西三荘抽水所雨水ポンプ設備工事

設計図書の一部に表記誤りがありました。下記正誤表をご確認ください。

正誤表

躯体改造工図(3)

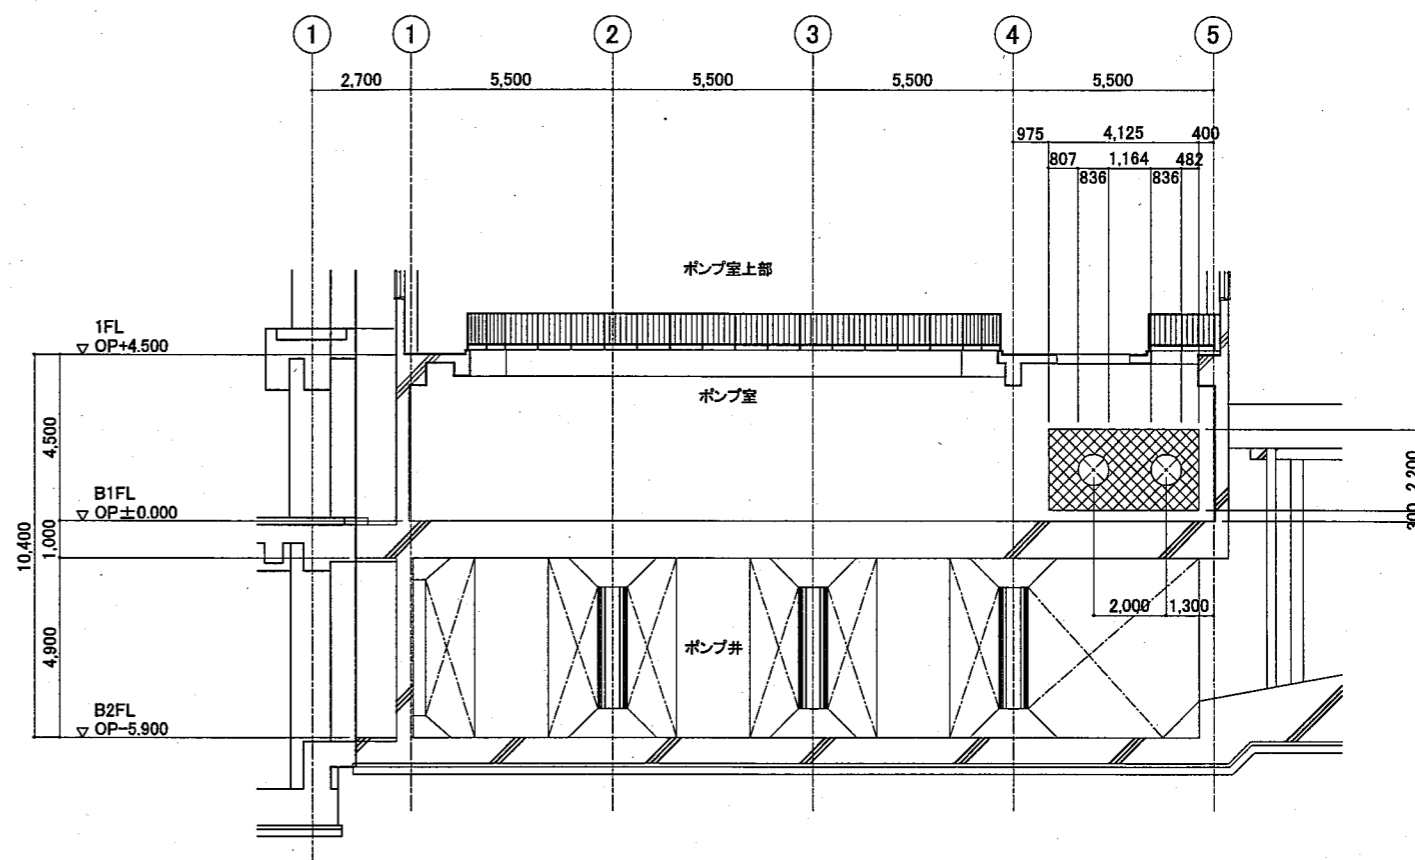
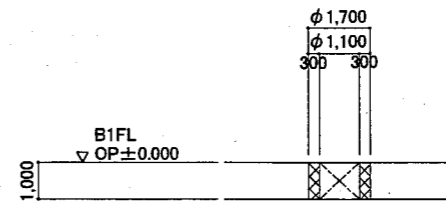
訂正箇所	誤	正
特記仕様書(17ページ)第47条 仕様内容の一部修正	1～4号沈砂池流入ゲート「開」	1～4号沈砂池流入ゲート「閉」
図面全葉40内第32号躯体改造工図 (3)の標記の一部修正	地下1階平面図、「1 B通り」～「4 B通り」の新設コ ンクリート施工範囲の誤植	別紙図面参照

新設コンクリート施工範囲誤植のため削除
